Regionalplan Region Oberpfalz-Nord
Neuaufstellung B X 5 „Windenergie“

Der Bau-, Umwelt- und Verkehrsausschuss beschließt, für das ergänzende Beteiligungsverfahren zur 31. Änderung des Regionalplanes zur Teilfortschreibung Windenergie des Regionalplans Oberpfalz Nord des Regionalen Planungsverbandes Oberpfalz-Nord keine Einwendungen zu erheben.	Die Stellungnahme der Stadt Burglengenfeld vom 22.09.2025 wird zur Kenntnis genommen.
Markt Hahnbach vom 27.08.2025 Der Markt Hahnbach erteilt sein Einverständnis zum Entwurf der 31. Änderung des Regionalplans inkl. der Tekturkarte Windenergie vom 04.07.2025. Auf weitere Stellungnahmen wird verzichtet.	Kenntnisnahme Die Stellungnahme des Marktes Hahnbach vom 27.08.2025 wird zur Kenntnis genommen.
Landesfischereiverband Bayern e.V. vom 02.09.2025 Der Landesfischereiverband Bayern e.V. hat keine gravierenden Einwände gegen diese 31. Änderung, Begründung: FFH-, SPA-Gebiete, Naturschutzgebiete und Biotop (≥ 1 ha) und Gewässer werden in dieser Änderung mit dem Attribut „HK“ (=Hartes Ausschlusskriterium) im Umgriff versehen, d. h. eine WEA ist hier ausgeschlossen. Der Abstand einer WEA zu einem FFH-Gebiet beträgt minimal 300 m mit einem Attribut „

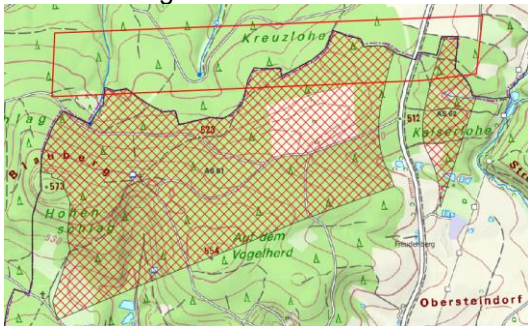
Ist der Teilraum hingegen – wie im Bereich der VRG AS 05, AS 61 und AS 62 – durch vielfältige Strukturen im Sichtfeld (z.B. Gehölze, Wälder) oder topographisch abwechslungsreiches Gelände geprägt, wird die Sichtbarkeit von WEA unterbrochen und die visuelle Prägung reduziert sich. Im vorliegenden Fall gibt es zwar einen nicht unerheblichen Höhenunterschied zwischen dem VRG AS 61 und den tieferliegenden Ortschaften Weiher bzw. den Anwesen Kricklhof.

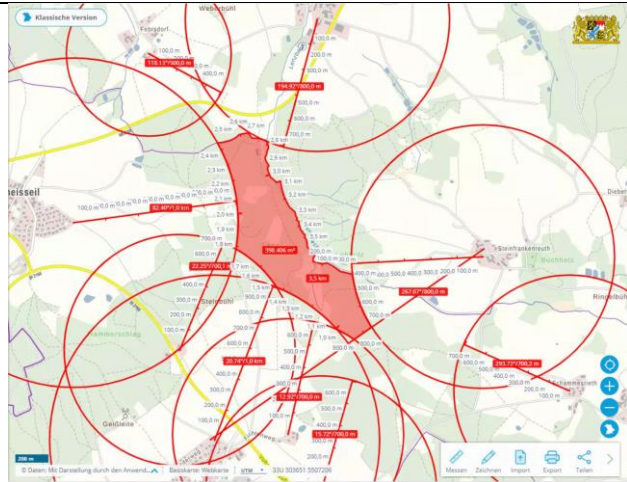
Es wird beantragt, auf dem Gebiet der Gemeinde Theisseil einen 1.000 Meter Schutzabstand zur aktuellen Wohnbebauung für alle Wohngebäude vorzusehen.

Sofern dies der Regionale Planungsverband nicht mitträgt, wird vorsorglich beantragt, die Fläche VRG NEW 39 wegen der kettenartigen Riegelbildung nordöstlich des Ortsteils Letzau auf 40 Hektar im westlichen Teil zu beschränken. Somit ergibt sich ein Flächenbeitragswert der Gemeinde Theisseil in Höhe von 1,8 Prozent unserer Gemeindefläche.

Kenntnisnahme/Anpassung des Entwurfs

VRG SAD 24 "westlich Naabeck"

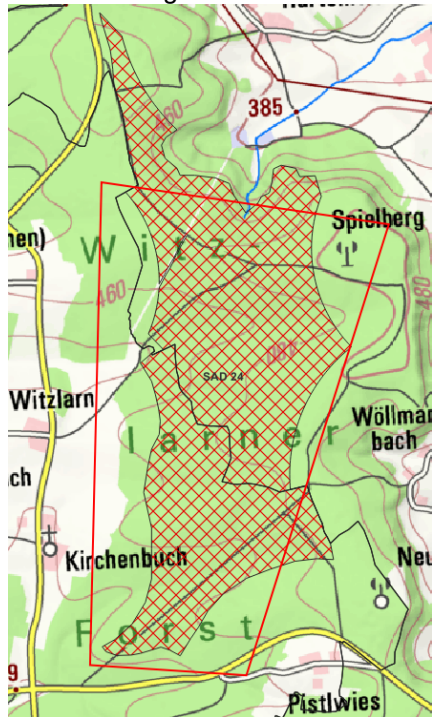
Der Stadtrat fordert daher eine entsprechende Anpassung des Vorranggebiets SAD 24 durch eine Verringerung der Vorranggebietsfläche um die abgebildeten rund 4 ha.

Regionaler Planungsverband Regensburg vom 24.09.2025

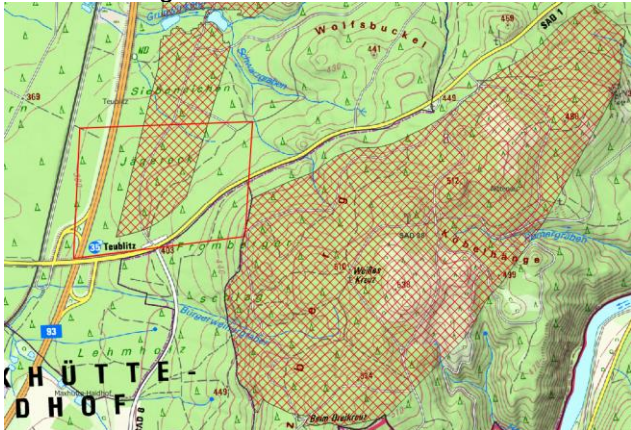
Bei den Überlegungen zu Windkraftplanungen im Rahmen der aktuell laufenden Fortschreibung des Regionalplans der Region Regensburg spielte auch die Ausweisung von Vorranggebieten in den entsprechenden Teilräumen an den Grenzen zur den Nachbarregionen eine wichtige Rolle. Insbesondere im Regental, welches mit seinen windhöffigen Waldflächen über zahlreiche Potentiale für die Errichtung von WEA verfügt - die zudem nach der aktuellen Rechtslage auch privilegiert sind - wird durch das Steuerungskonzept der Region Regensburg versucht, die Windenergie durch das Ausweisen nur eines Vorranggebietes auch im regionsübergreifenden Kontext zu steuern und damit einer überproportional hohen Belastung des Teilraums entgegenzuwirken.

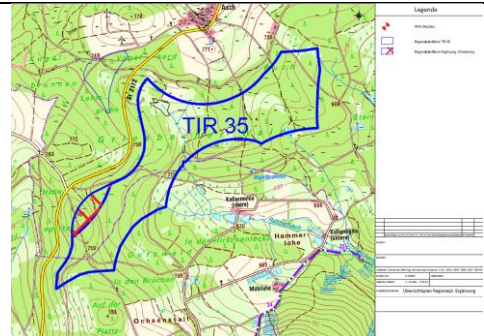
Die Gemeinde Mähring, Landkreis Tirschenreuth, beantragt die Ergänzung des Vorranggebiets TIR-35 um die bislang nicht einbezogene, im Unschärfebereich straßenbegleitende Restfläche („Schleife“) mit ca. 5,5 ha.

Die Fläche schließt unmittelbar an das bestehende Vorranggebiet an und eignet sich aufgrund ihrer Lage und Rahmenbedingungen in besonderem Maße für die Nutzung der Windenergie. Die Ergänzung soll im Zuge der aktuellen Neuaufstellung des sachlichen Teilabschnitts „Windenergie“ (31. Änderung) berücksichtigt werden. **1. Anlass und räumlicher Bezug** Das Vorranggebiet TIR-35 ist in den Unterlagen des Regionalplans Oberpfalz-Nord ausgewiesen. Unsere beantragte Ergänzung betrifft die unmittelbar angrenzende, straßenorientierte Teilfläche in der sogenannten „Schleife“, die bislang nicht (bzw. nur teilweise) in die zeichnerische Abgrenzung übernommen wurde. Die Ergänzung dient ausdrücklich der Konkretisierung des maßstabsbedingten Unschärfebereichs. **2.**
